Procès-verbal de contrôle d'une installation électrique en BT et TBT

NON CONFORME

Rue Varenslaan
 Numéro 33
 Boîte
 Postcode 1970
 Commune WEZEMBEEK-OPPEM
 Pays Belgique

Visite de contrôle d'une ancienne installation électrique domestique d'une unité d'habitation lors de la vente sur la demande du vendeur selon (AR 08/09/2019) - RGIE Livre 1 - 8,4,2, et 8,2,1, et 4,2,4,3.

Image du tableau de repartition et de manoeuvre:

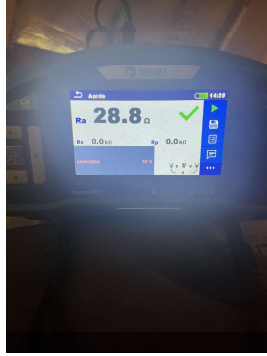
- I5.10 Protéger correctement les parties actives sous tension et accessibles (Livre 1 Section 5.1.4. et 4.2.2.3.)
- I5.12 Les connexions internes au tableau et/ou la section des rails de distribution est insuffisante (Livre 1 Sous-section 4.4.1.1. et 4.4.1.5.)

- I7.01 Les porte-fusibles ou porte-disjoncteurs miniatures avec des broches de section inférieure à 10mm² ne sont pas équipés d'éléments de calibration. (Livre 1 Sous-section 5.3.5.5.A.)
